リコール届出番号	外-3182	リコール開始日	準備でき次第
届出者の氏名又は名称	ボルボ・カー・ジャパン株式会社 代表取締役社長 マーティン・パーソン	製作国: スウェーデン 製作者名: ボルボ	問い合わせ先: ボルボ・カスタマー・センター 0120-55-8500
不具合の部位 (部品名)	座席ベルト (ラップアウタープリテンショナー付きフレキシブルスチールケーブル)		
基準不適合状態にあると認める構造、装置又は性能の状況及びその原因	前席のシートベルトにおいて、使用状態を想定した設計が不十分なため、シート表面の位置の状態によりフレキシブルスチールケーブルが斜めに引っ張られることがある。そのため、金属疲労によりケーブルが損傷し、最悪の場合、衝突時にシートベルトの乗員拘束機能が低下するおそれがある。		
改善措置の内容	全車両、前席のラップアウタープリテンショナー付フレキシブルスチールケーブルを取り外し、留め具に交換する。		
不具合件数	国内: なし	事故の有無	国内: なし
発見の動機	本国からの情報による。		
自動車使用者及び自動車特定整備事業者に周知させるための措置	<ul style="list-style-type: none"> ・使用者: ダイレクトメールまたは電話にて通知する。 ・自動車特定整備事業者: 日整連発行の機関紙へ掲載する。 ・弊社ウェブサイトに掲載する。

改善箇所説明図

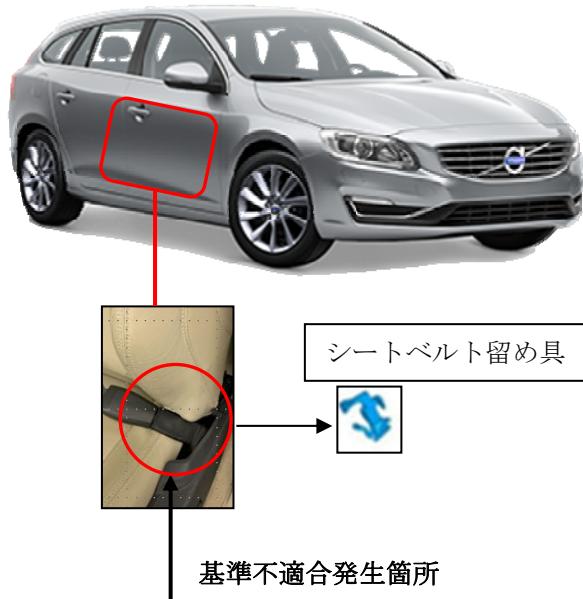
基準不適合発生箇所

前席のシートベルトにおいて、使用状態を想定した設計が不十分なため、シート座面の位置の状態によりフレキシブルスチールケーブルが斜めに引っ張られることがある。そのため、金属疲労によりケーブルが損傷し、最悪の場合、衝突時にシートベルトの乗員拘束機能が低下するおそれがある。

改善の内容

全車両、前席のラップアウタープリテンショナー付フレキシブルスチールケーブルを取り外し、留め具に交換する。

運転者席側ドアロアヒンジ取り付けボルト（上側）の頭に白ペンを塗布する。
